地層処分に関する声明を踏まえた技術的・ 専門的観点の審議報告（案）

本資料は、特定放射性廃棄物小委員会から地層処分技術WGにタスクアウトされた、「地学の専門家ら300名余による地層処分に関する声明文」に関する技術的・専門的観点の審議をまとめたものである。

2024年5月24日
地層処分技術WG

日本列島とフィンランドの地質特性の違い

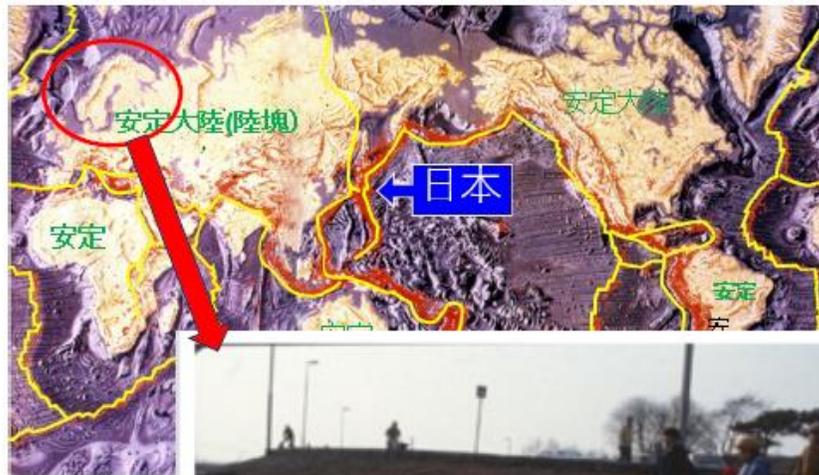
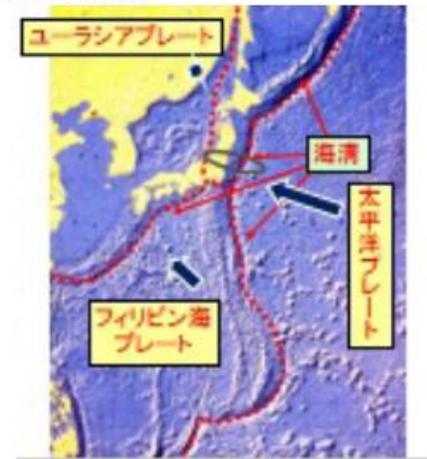
10億年以上、地殻変動のないスカンジナビアのような安定陸塊と、地殻運動の激しい、世界でも有数の変動帯にある日本列島では、地質条件が全く異なる。

地層処分は、安定陸塊で考えられた方法であり、変動帯には不適當である。

- 変動帯である日本でも、断層活動や火山活動が起こる地域はほとんど変化しておらず、繰り返し同じ地域で起こっているため、そういった地域を避けることで、地質環境が大きく変化しない場所を探すことは可能であると考えている。
- 北欧でも、氷河期に形成される氷床の成長・後退に伴い荷重が変化し、断層活動や地盤の隆起・沈降が生じているため、日本と同様、段階的な調査を経て処分地を選定している。

日本列島の脆弱な岩盤特性 (寿都町・神恵内村の場合)

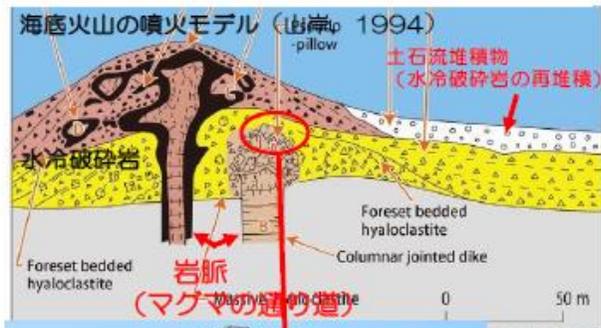
文献調査対象の寿都～神恵内地域は、新第三紀(約1千万年前)の海底噴火による水冷破碎岩(ハイアロクラスタイト)からなり、土石流の頻度が高い不均質岩盤。マグマの通り道(岩脈)は割れ目が顕著で透水性が高い。地下300m以深、数×数km²の地層処分場は、岩脈を含む無数の海底火山の断面を掘削することになり、水平・垂直方向に変化の激しい不均質な岩盤が対象となる。この岩盤は、強度が低く、第四紀未固結堆積物に匹敵する地山強度比(2以下)を示す(文献調査報告書(案);右下図)。

報告書(案)の概要調査以降の実施にあたっての留意事項として、「岩相変化が著しく、高い不均質性を有する」ことから「各岩相の分布と特性の把握」が必要とされている。しかし、概要調査でボーリング調査などをして、不均質な岩盤の空間的な広がりの把握は困難であり、強度の低い高透水性の岩盤を避けることは不可能である。

- 文献調査対象地区内でハイアロクラスタイトを含む最終処分を行おうとする地層(地下300m以深の場所)の**透水性や強度の値は得られていません**。現時点では、**最終処分を行おうとする地層としての透水性や強度について、判断できない**と考えています。
- 現地調査における地質環境特性データ取得の観点から「岩相変化が著しく、高い不均質性を有することが想定されるハイアロクラスタイトを含む海底火山噴出物など(各岩相の分布と特性の把握)」を留意事項としています。概要調査へ進んだ場合には、最終処分法に定められた要件に照らして、**最終処分を行おうとする地層としての特性を評価**することとなります。

活断層について

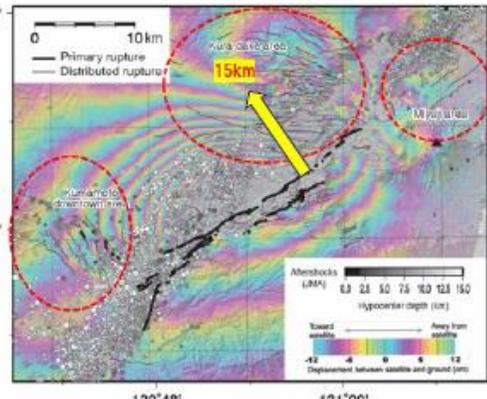
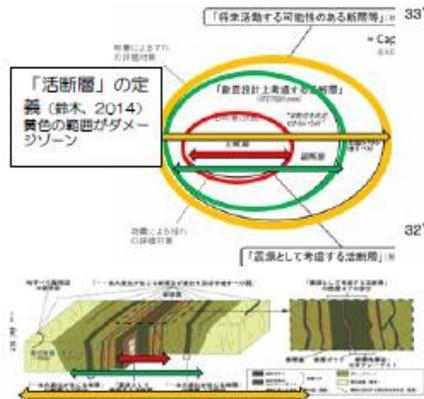
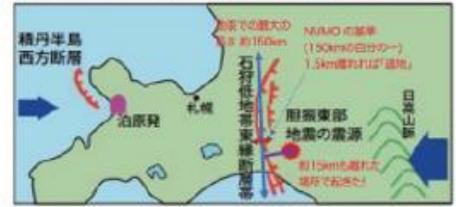
世界で最も活発な変動帯である日本列島では、活断層が確認されていないところでも、しばしば大きな地震が発生している。例えば、2018年の北海道胆振東部地震(M6.7)は、活断層である石狩低地東縁断層帯の東側約15km、しかも20~40kmの上部マントルに達する深度で発生した。

内陸地震は、活断層が認定された場所だけで起きるとは限らず、そうでない場所でも起きており、将来も起きる可能性があることを遠田・石村(2019)も、遠田(2013)も指摘している。
熊本地震でも、全長30kmの主断層に対し、15kmも離れた場所にまで、変位が及んでいることが明らかになった。

「評価の考え方」の「活断層」の定義では、そもそもスケールが入っておらず、主断層からごく狭い範囲だけに限られるような図になっているのが不相当。

認定された活断層の直上とごく近傍だけを除けば、地層処分の「適地」として科学的特性マップは、根本的な見直しが必要。

- 数万年以上を見据えた長期的なリスクとして、地震のゆれによる影響は限定的と考える。
- 地震時には廃棄体は周囲の岩盤と一体となってゆれるため、**地震のゆれによって埋設した廃棄体が破壊される可能性は低い**と考えられる。また、一般的に地下深くのゆれは地表より小さい。
- 地層処分施設の建設・操業中は、**地震のゆれによって施設が損傷することを防ぐため、最大級の地震を想定した耐震設計を行う。**

図3 黒松内低地断層帯の評価において考慮した断層

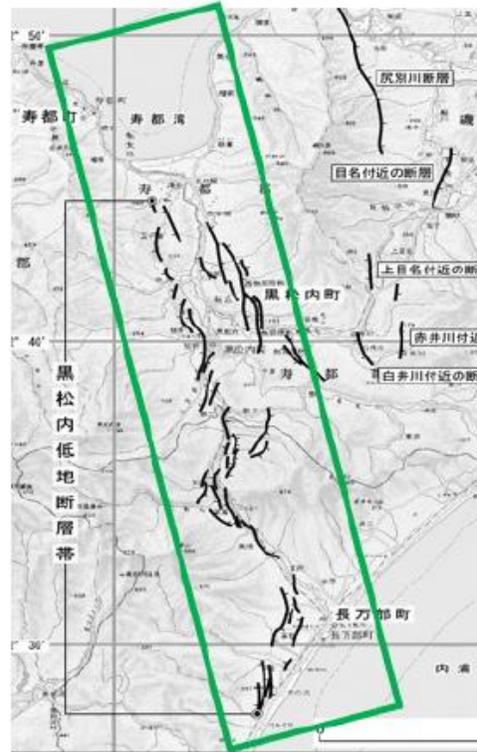
報告書(案)では、「黒松内低地断層帯」を、単に、その中の「白炭断層」1つだけを取りあげて、寿都地域の安全性を評価しているが、国の地震本部は、あくまでも、「黒松内低地断層帯」全体の長期安全性評価を行い、そこから、M7.3の地震が発生するとしているのであって、個別の断層評価ではなく、断層帯全体の活動性が評価されている。それを無視した本報告書(案)は無効である。個別断層が連動して大地震を起こすことは、熊本地震や、今回の能登半島地震でも証明されている。

- 文献調査報告書(案)では、**地震の観点ではなく、ずれによる人工バリア損傷防止の観点から、個別の断層それぞれの断層面および断層コアを避ける**こととしています。
- 地震動の大きさなどに影響する活断層の連動の影響については、概要調査以降に検討していきます。

能登半島地震の新知見 (深部流体起源の地震と活断層帯への連動地震)

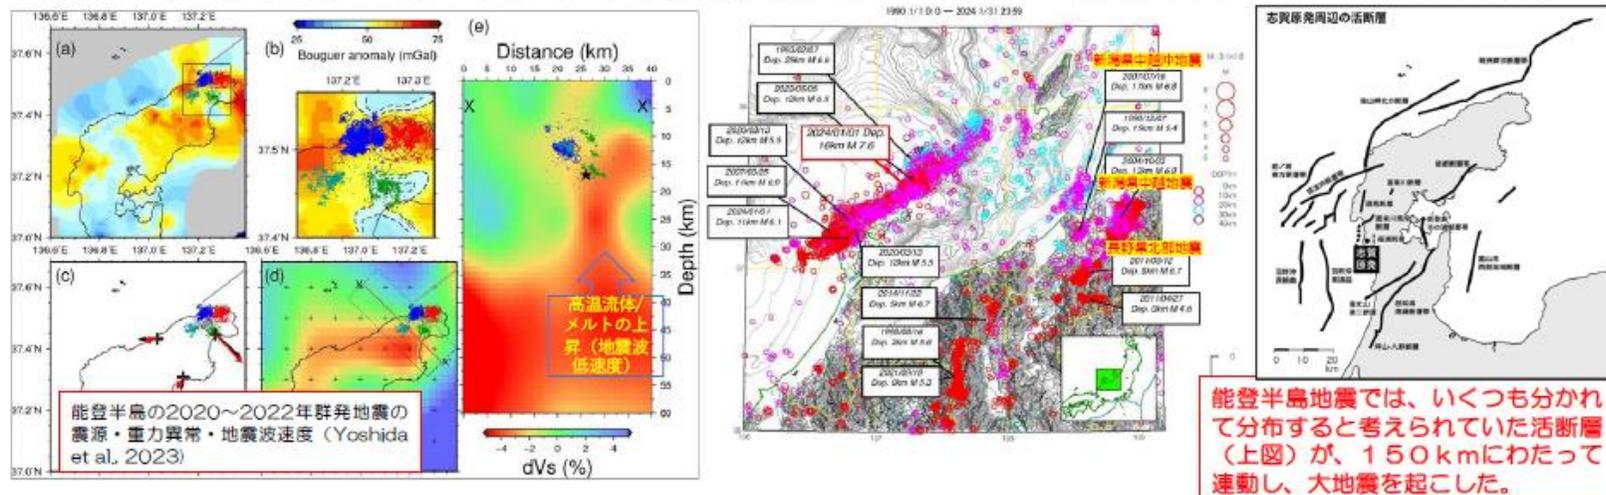
- 能登半島の群発地震(2020~2023)は、マントルから上昇したメルト(land/or)流体が地震を引き起こし(左上图)、2024年元日の地震は、群発地震の震源から半島北部沿岸域の150kmの活断層帯に連動した。能登半島は1993年以来、M6を超える地震が起こり、2007年新潟県中越沖地震など新潟~長野周辺でも地震が活発化していた(前兆現象)。「評価の考え方」・「報告書(案)」の問題点
海底活断層の認定；音波探査だけでは不十分で、変動地形学的手法によらなければわからないことが、積丹半島沖や能登半島北部沿岸で明らかになった。原子力規制委員会も、地球物理学的手法と、変動地形学的手法を独立に評価すべきことを規定しており、音波探査だけを評価している報告書(案)は、不十分である。

- 2024年能登半島地震を引き起こしたと考えられる海底活断層は、地震前の音波探査により、その存在が知られていたと考えられています。
- 文献調査報告書(案)では、**地震の観点ではなく、ずれによる人工バリア損傷防止の観点から**、断層の断層面および断層コアを避けることとしており、**変動地形学的調査結果、地質調査結果、地球物理学調査結果に関する知見を、総合的に評価しています。**
- 御指摘の**原子力規制委員会の規制基準は、変動地形学的調査、地質調査、地球物理学調査により総合的に評価することを求めていると考えられます。**

能登半島地震の新知見 (寿都の深部流体起源の地震と黒松内低地断層帯への連動地震)

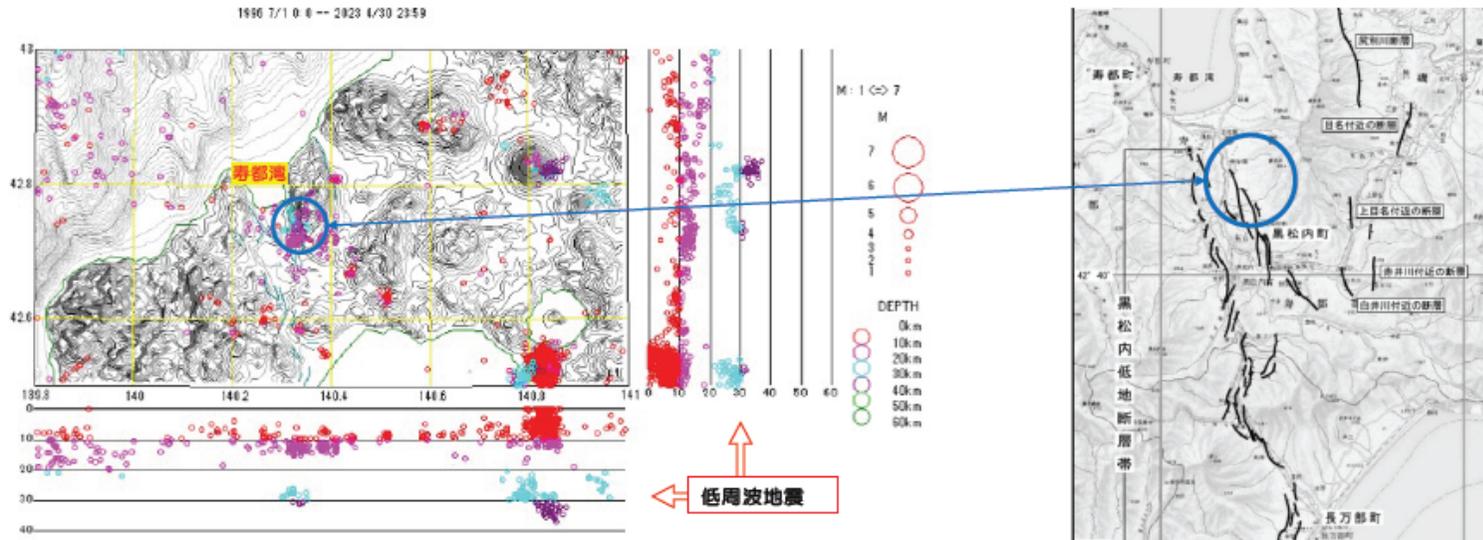
- 寿都湾付近は、地下10kmと30kmを震源とする地震が頻発し(左図)、地下30kmの低周波地震は深部流体(メルトand/or熱水)に関与し、10kmの地震の原因となっている (Shiina et al., 2018)。
- 寿都町から黒松内町には、黒松内低地断層帯が走り、寿都の低周波地震が活発化すれば、黒松内低地断層帯に連動し、大地震を起こす可能性は否定できない。

低周波地震の評価; 「新たな火山の可能性」に限定した一面的な評価しかしていない。

- 文献調査報告書(案)では、**低周波地震や深部流体の有無に関わらず、断層のずれによる人工バリア損傷防止の観点から、断層面や断層コアを避けること**としています。
- 低周波地震の発生メカニズムおよび深部流体などと断層活動の関連性については**今後も情報収集、検討を進めていきます。**
